Risposta alla richiesta di integrazioni

RICHIESTA N. 34.43.01 FASC. ABAP 18.53.1/2019 - MINISTERO DELLA CULTURA - DIREZIONE GENERALE ARCHEOLOGIA BELLE ARTI

“Razionalizzazione rete 220 kV della Val Formazza”

Paesaggio – Risposta alle osservazioni

Elaborato di riferimento:
DGAR10019B2298371_Carta
dell'intervisibilita e punti visuale

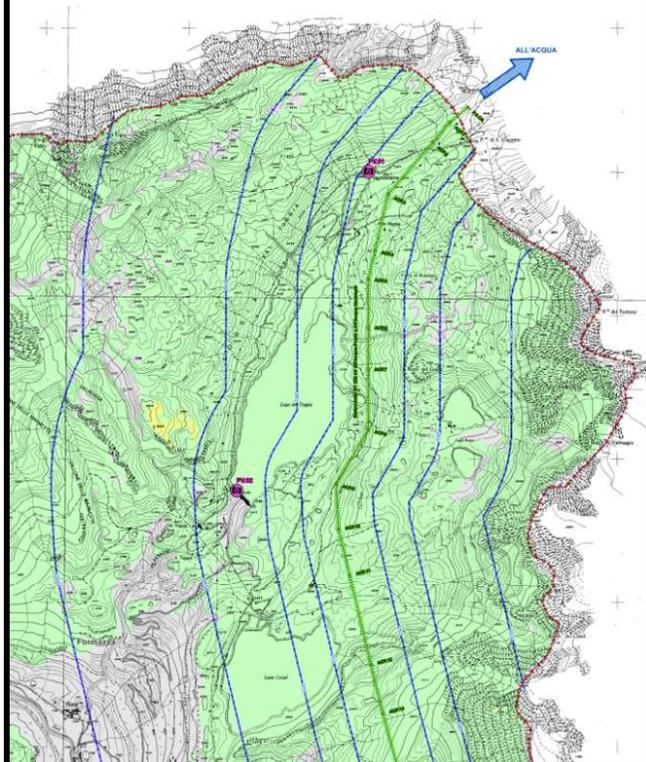
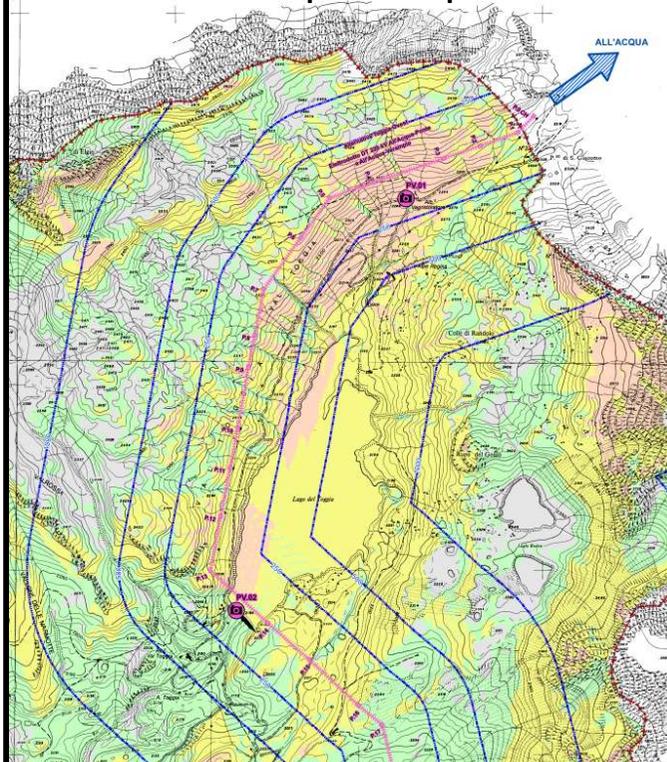
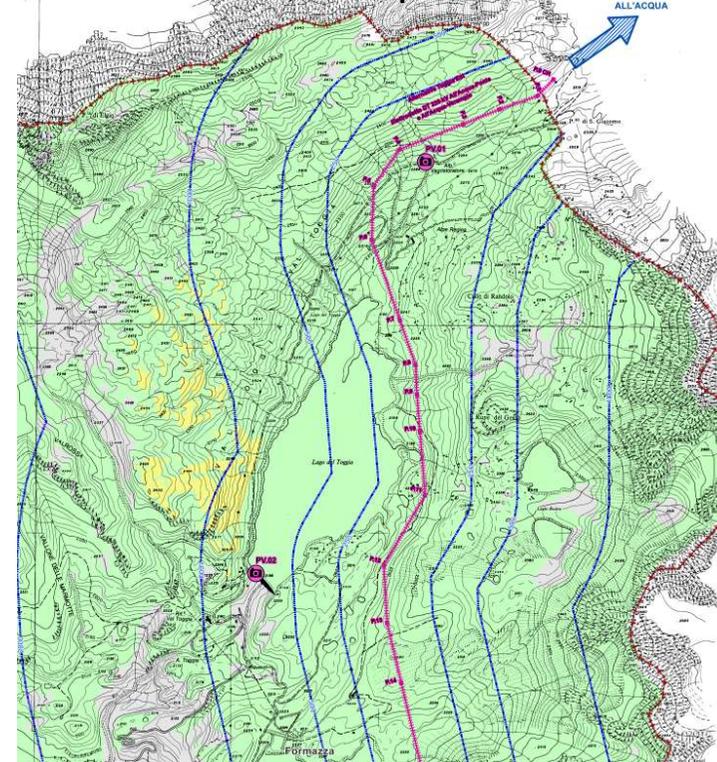
1) - occorre siano approfondite per i nuovi tratti di linea elettrica a 220 kV da realizzare, le analisi relative alle interferenze con gli ambiti vincolati dai DM 1/8/1985 presenti e citati nella relazione paesaggistica agli atti, descrivendo e motivando la conformità con le prescrizioni d'uso specifiche dei beni paesaggistici di cui all'articolo 143, comma 1, lettera b), del Codice stesso, riportate nelle schede del "Catalogo dei beni paesaggistici del Piemonte", Prima parte del Piano paesaggistico regionale (Ppr), approvato dal Consiglio regionale con deliberazione n. 233-35836 del 3 ottobre 2017. (Documento: vedi Relazione paesaggistica).

Alternativa 1 - Asse di progetto -
Elettrodotto DT 220 kV All'Acqua-Ponte e
All'Acqua-Verampio

Alternativa 2 - Toggia Ovest -
Elettrodotto DT 220 kV All'Acqua-Ponte e
All'Acqua-Verampio

Alternativa 3 - Toggia Est - Elettrodotto
DT 220 kV All'Acqua-Ponte e All'Acqua-
Verampio

Elaborato di riferimento: DGAR10019B2298371_Carta dell'intervisibilità e punti visuale

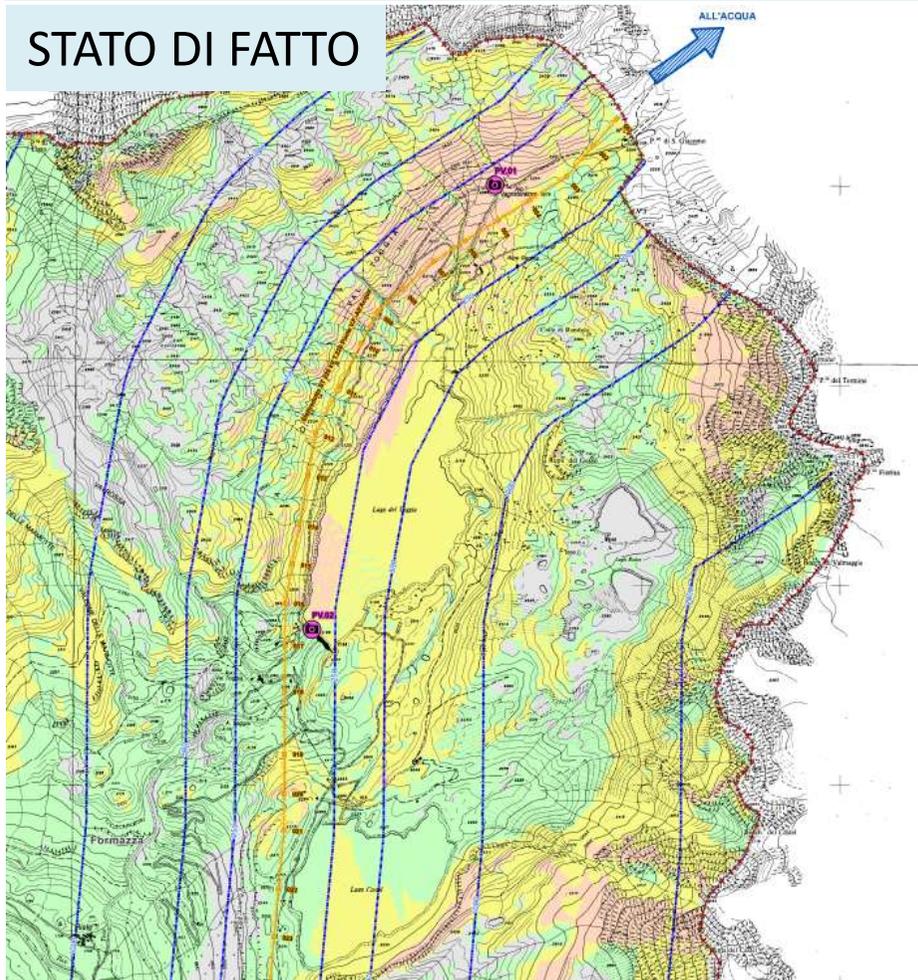
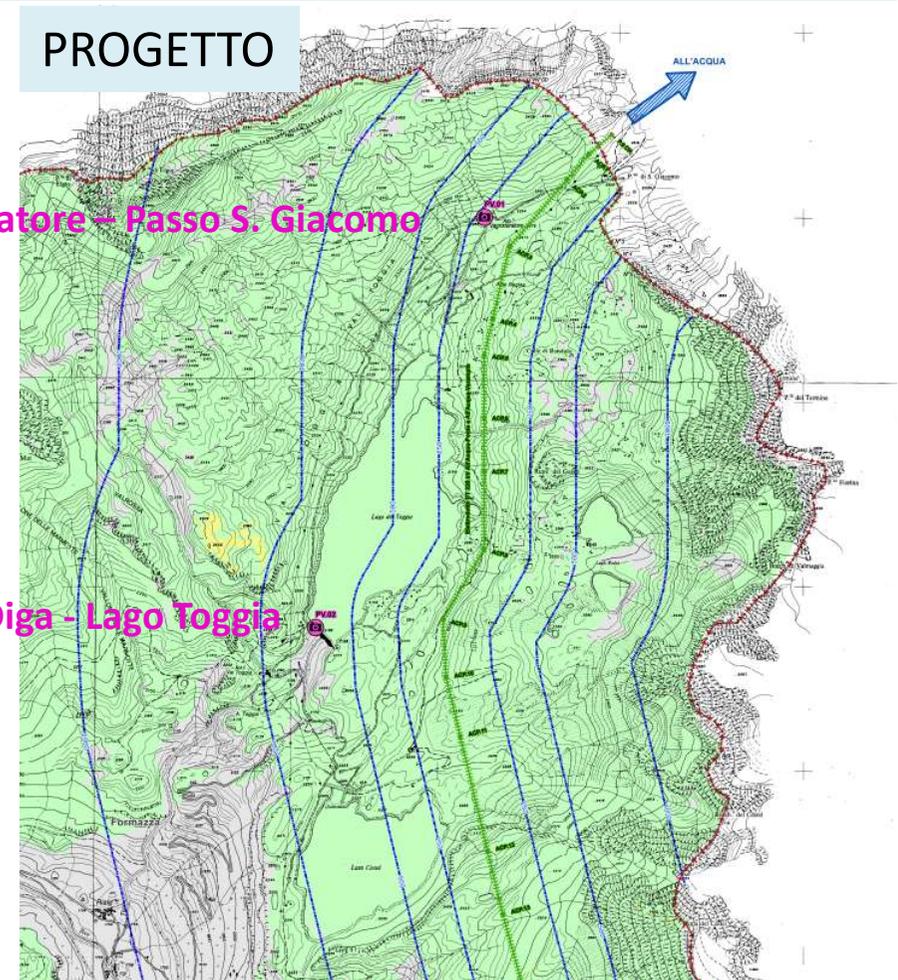
1) - occorre siano approfondite per i nuovi tratti di linea elettrica a 220 kV da realizzare, le analisi relative alle interferenze con gli ambiti vincolati dai DM 1/8/1985 presenti e citati nella relazione paesaggistica agli atti, descrivendo e motivando la conformità con le prescrizioni d'uso specifiche dei beni paesaggistici di cui all'articolo 143, comma 1, lettera b), del Codice stesso, riportate nelle schede del "Catalogo dei beni paesaggistici del Piemonte", Prima parte del Piano paesaggistico regionale (Ppr), approvato dal Consiglio regionale con deliberazione n. 233-35836 del 3 ottobre 2017. (Documento: vedi Relazione paesaggistica).

PV01 - Wagristoratore - Passo S. Giacomo

PV02 - Diga - Lago Toggia

Punto di attenzione PV.15 MONTECRESTESE - PASSO DELLA FRIA

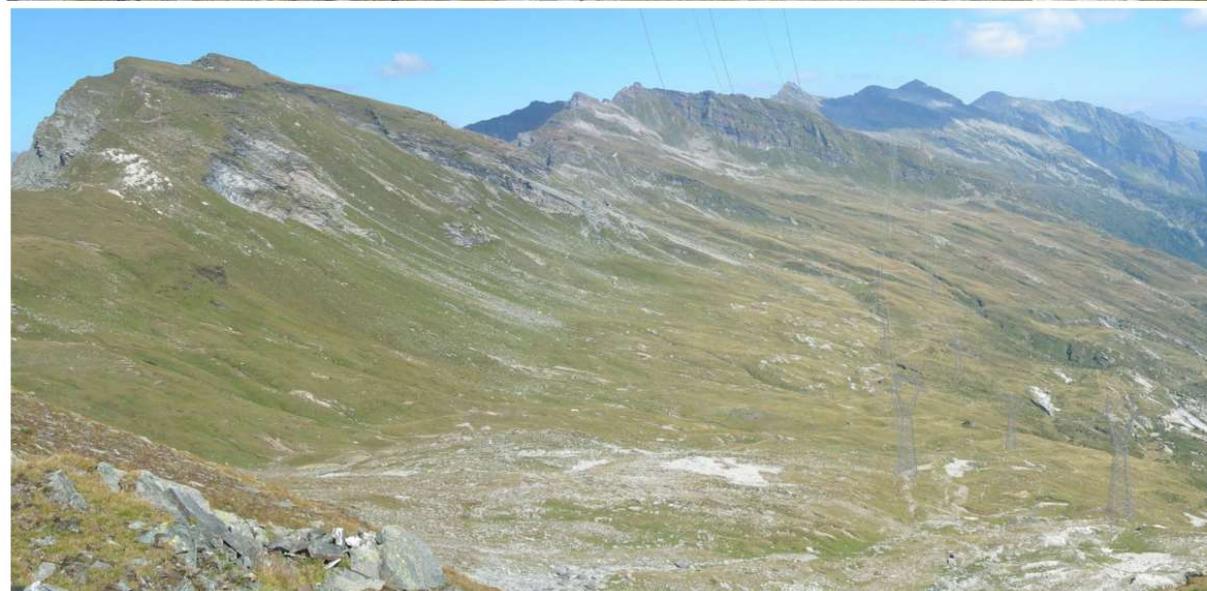
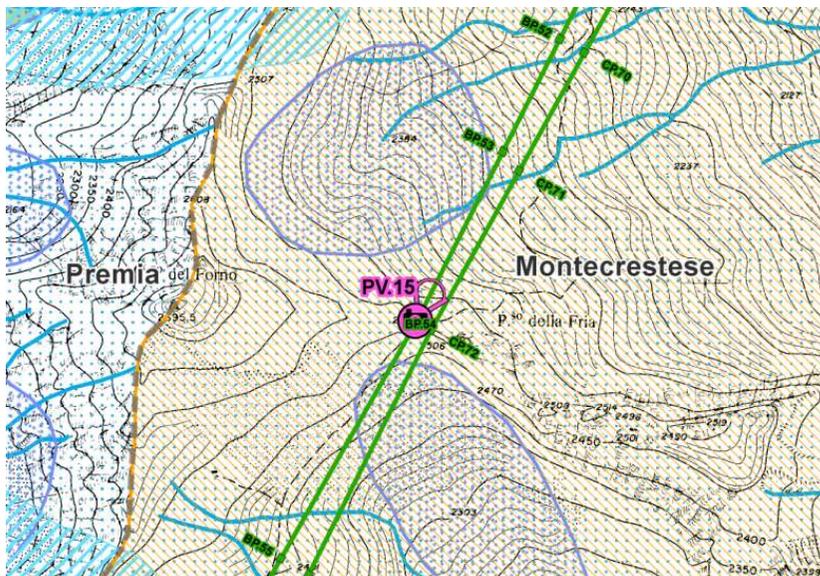
1) - occorre siano approfondite per i nuovi tratti di linea elettrica a 220 kV da realizzare, le analisi relative alle interferenze con gli ambiti vincolati dai DM 1/8/1985 presenti e citati nella relazione paesaggistica agli atti, descrivendo e motivando la conformità con le prescrizioni d'uso specifiche dei beni paesaggistici di cui all'articolo 143, comma 1, lettera b), del Codice stesso, riportate nelle schede del "Catalogo dei beni paesaggistici del Piemonte", Prima parte del Piano paesaggistico regionale (Ppr), approvato dal Consiglio regionale con deliberazione n. 233-35836 del 3 ottobre 2017. (Documento: vedi Relazione paesaggistica).

Punto di attenzione PV.16 MONTECRESTESE - SENTIERO TRA PASSO DELLA FRIA E PASSO DELLA FORCOLETTA

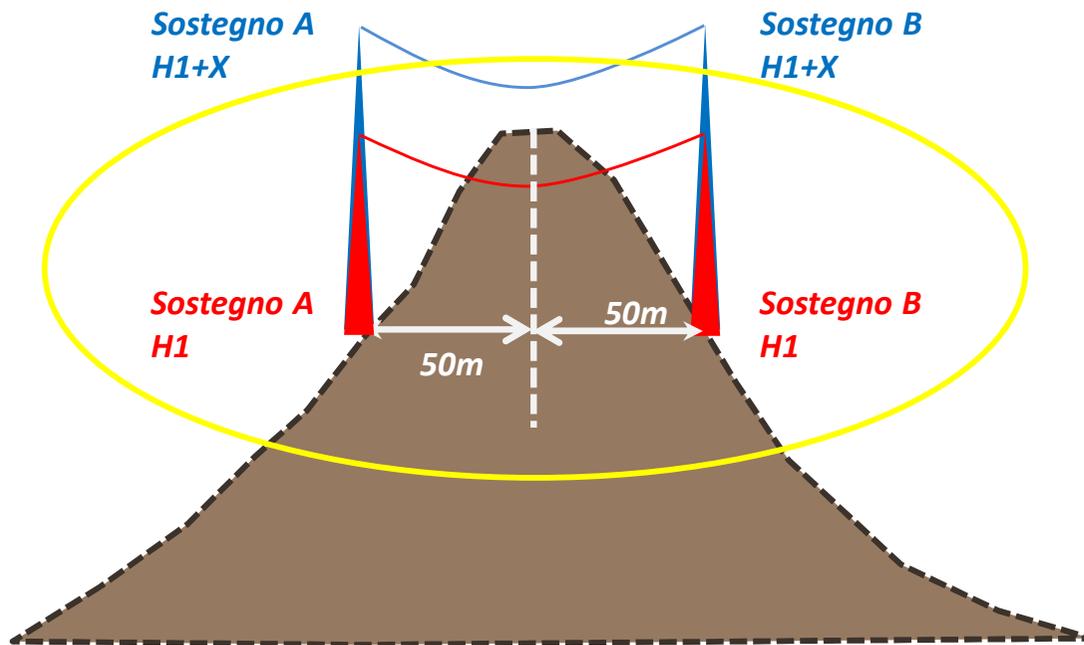
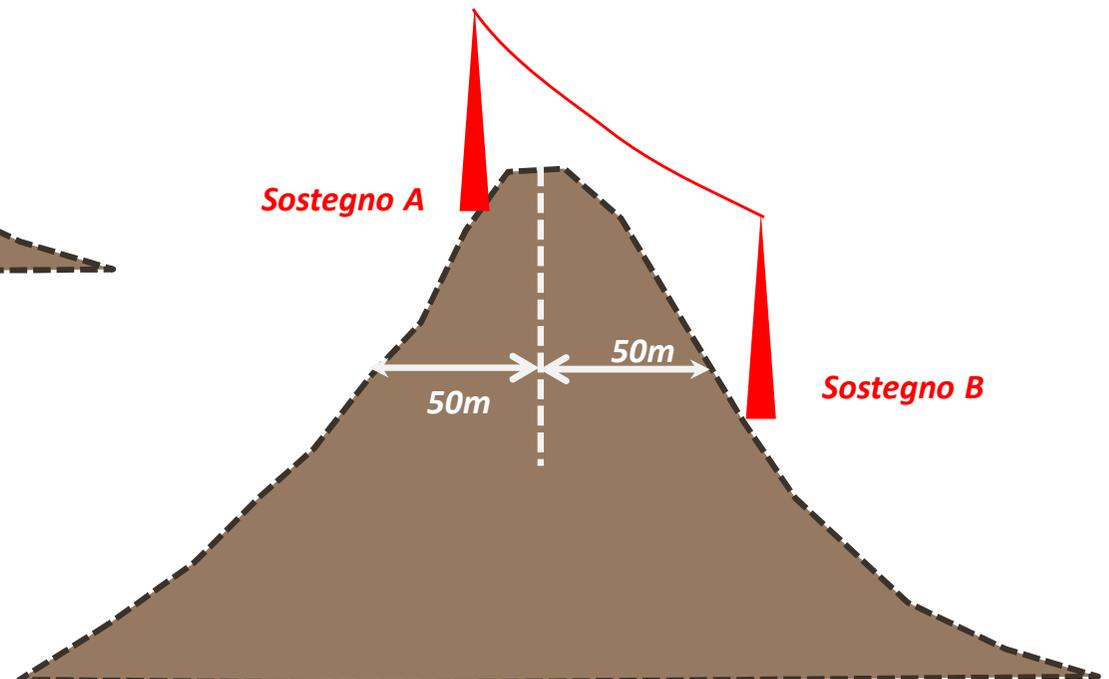
2) - per i nuovi tratti di di linea elettrica a 220 kV da realizzare, occorre che sia meglio verificata la conformità del progetto anche alle prescrizioni contenute nell'art. 13 delle Norme di attuazione (NdA) del Ppr, in specifico rispetto alle eventuali interferenze dei tratti di linea posizionati con i crinali esistenti nell'ambito paesaggistico di riferimento, anche in ordine alla prescrizione del c. 12 delle NdA dell'articolo sopracitato. **La verifica deve essere effettuata anche mediante sovrapposizione cartografica dei tratti di linea interferenti i crinali presenti, nonché la verifica motivata di conformità sopracitata.** Il documento denominato "SCHEDE DI VALUTAZIONE E FOTOELABORAZIONI" non consente di comprendere l'effettiva interferenza con il sistema dei crinali individuati dal Ppr. Inoltre i fotoinserimenti non chiariscono quale sia lo stato di fatto (esistente) e la resa reale di progetto (le strutture da costruire) e pertanto questo elaborato deve essere integrato con una relazione puntuale delle rappresentazioni proposte.

- La progettazione ha tenuto conto della sensibilità di tali limitandone l'interferenza a 13 sostegni sui 143 posti oltre i 1600m S.l.m.

**13 interferenze
TALE INTERFERENZA E' DETTATA
DA IMPEDIMENTI TECNICI
DIFFICILMENTE SUPERABILI**

[DGAR10019B2312358](#) Sistem
a dei vincoli paesaggistici ed
ambientali

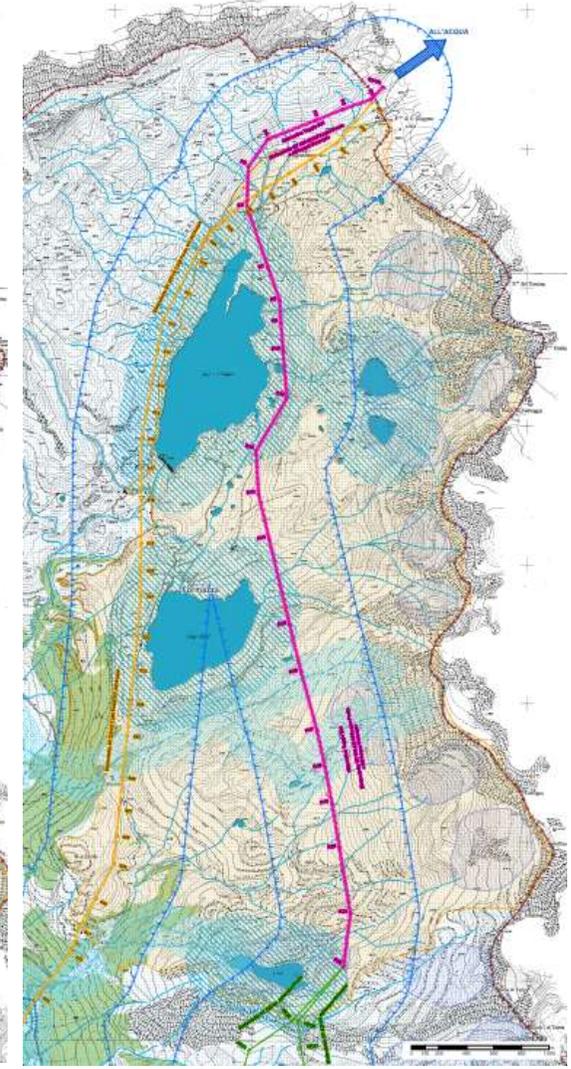
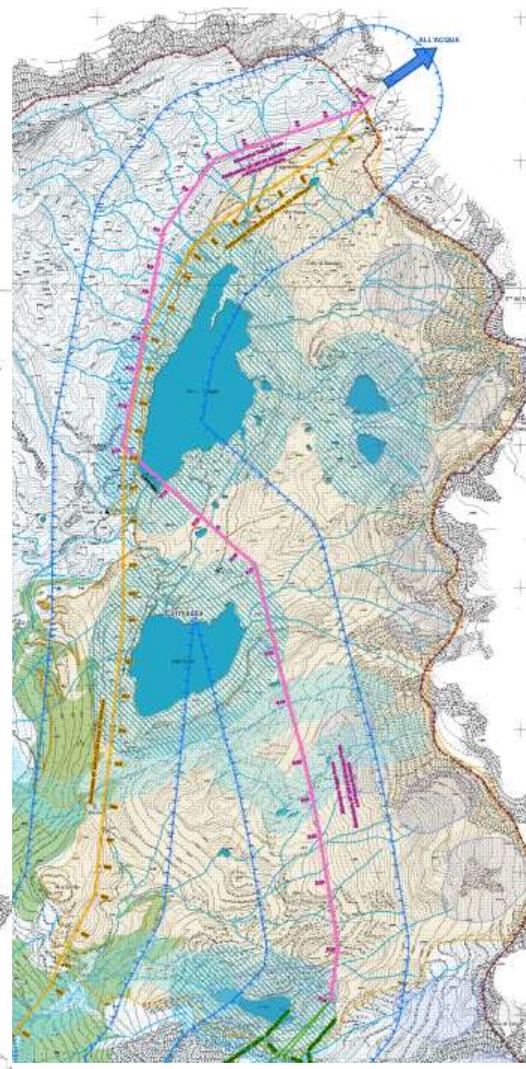
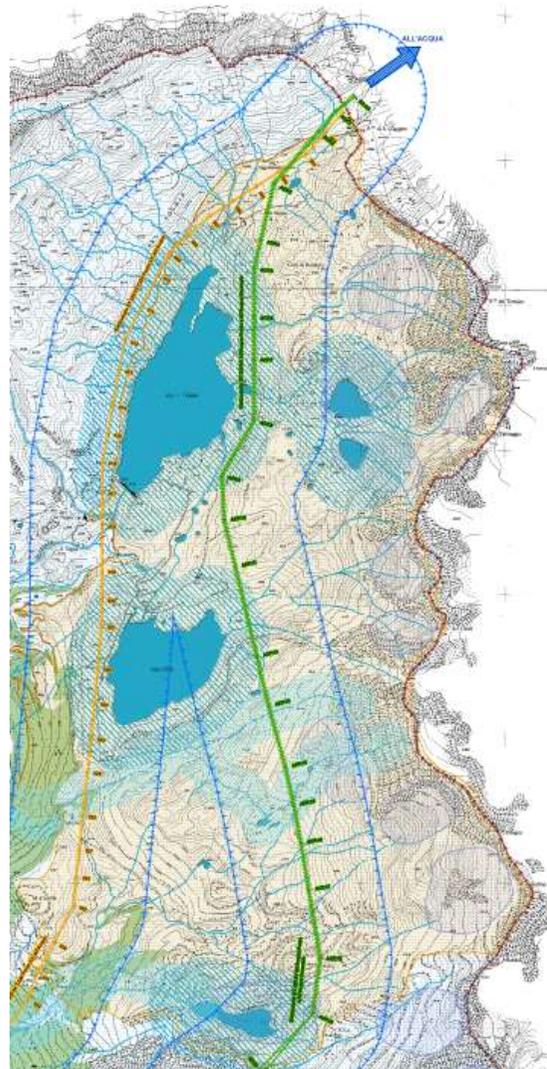
3) - l'analisi multicriteria evidenzia una scelta di alternativa progettuale nell'ipotesi 1; si chiede un approfondimento descrittivo, al fine di poter meglio capire quali sono i parametri utilizzati nell'analisi soprattutto rispetto alle componenti paesaggistiche considerate che hanno definito un impatto minore/trascurabile nel posizionamento della linea elettrica e questo metodo che è stato esteso a tutti i tratti di linea deve essere illustrato in maniera più esaustiva.

Alternativa 1 - Asse di progetto -
Elettrodotto DT 220 kV All'Acqua-
Ponte e All'Acqua-Verampio

Alternativa 2 - Toggia Ovest -
Elettrodotto DT 220 kV All'Acqua-
Ponte e All'Acqua-Verampio

Alternativa 3 - Toggia Est - Elettrodotto
DT 220 kV All'Acqua-Ponte e All'Acqua-
Verampio

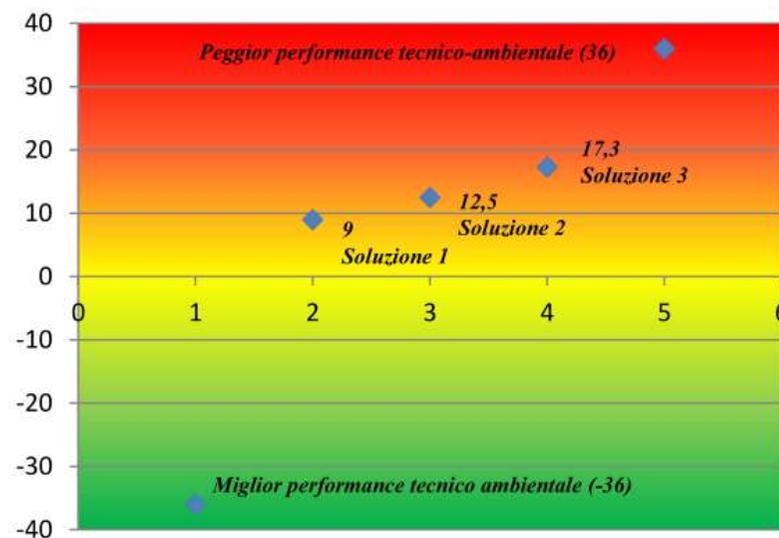
3) - l'analisi multicriteriale evidenzia una scelta di alternativa progettuale nell'ipotesi 1; si chiede un approfondimento descrittivo, al fine di poter meglio capire quali sono i parametri utilizzati nell'analisi soprattutto rispetto alle componenti paesaggistiche considerate che hanno definito un impatto minore/trascurabile nel posizionamento della linea elettrica e questo metodo che è stato esteso a tutti i tratti di linea deve essere illustrato in maniera più esaustiva.

Dal confronto fra le possibilità analizzate, emerge, pertanto, che l'alternativa preferibile è quella 1, in ragione del maggior numero di parametri positivi risultanti dal calcolo effettuato.

Esempio di **MICROCANTIERE «Tipo»** pag 607 SIA.

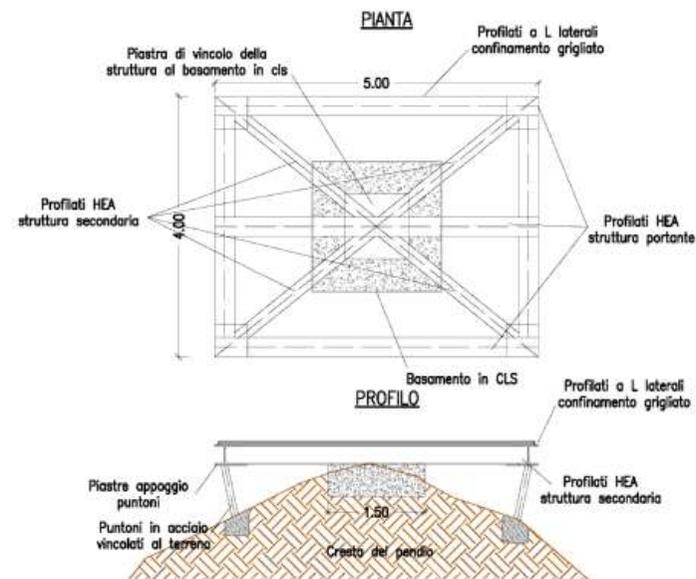
4) - occorre un'individuazione del n° delle aree di cantiere previste dal progetto con documentazione fotografica puntuale dei siti complessivi, descrivendo le eventuali problematiche di impatto paesaggistico negativo/nulla e le soluzioni per attenuarlo/neutralizzarlo.

Sezioni tipo degli attraversanti per gli elettrodotti in cavo interrato

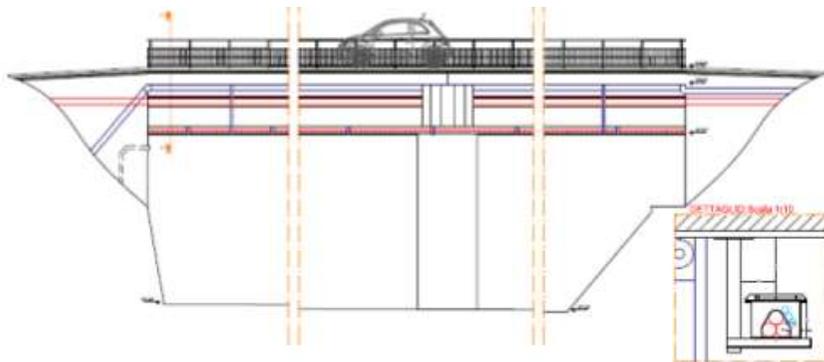
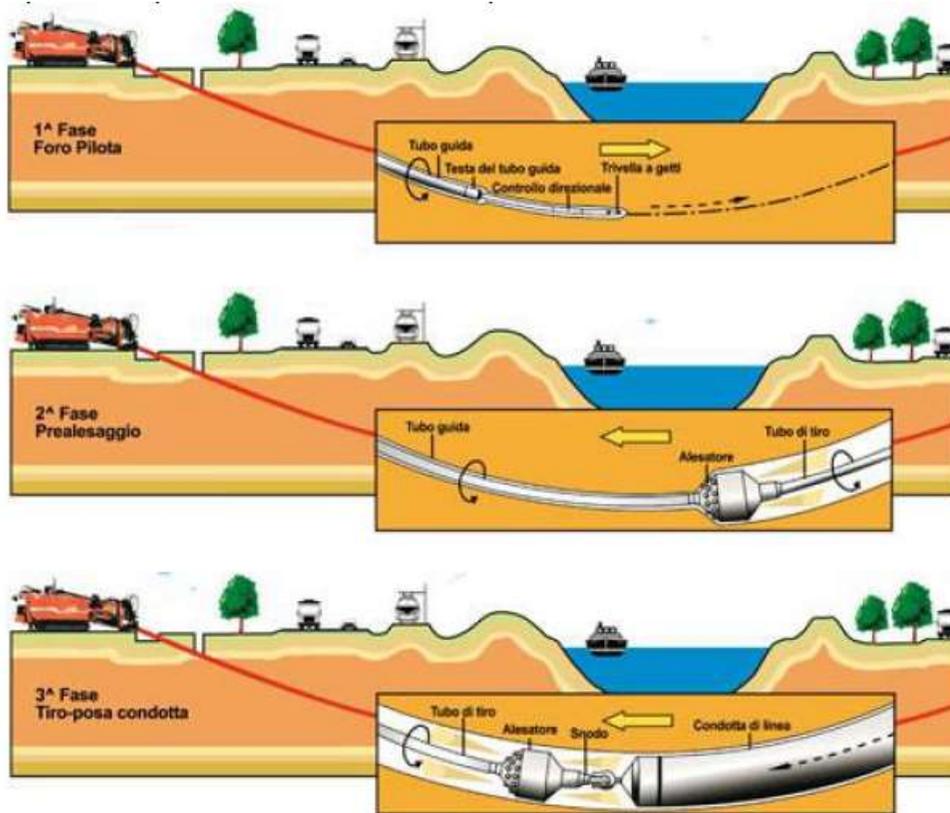
6) - vengono citati alcuni interventi di attraversamento della linea in prossimità di alcuni corsi d'acqua presenti nell'ambito di riferimento rispetto a due diverse tipologie: staffature ai ponti o attraversamento in alveo. Occorre che siano evidenziati cartograficamente tutti gli interventi previsti, con specifica scala di dettaglio progettuale con stato di fatto e di progetto, con puntuali rappresentazioni mediante fotoinserimenti realistici delle opere e con un approfondimento circa la verifica della soluzione progettuale a minore impatto paesaggistico.

Nel capitolo dedicato **ATTRAVERSAMENTOCORSID'ACQUAELETTRODOTTI IN CAVOINTERRATO** (**Pag. 292 dello SIA e Pag. 181 della Relazione Geologica**) sono riportati tra l'altro esempi di ancoraggi e tipologie di attraversamenti in alveo:
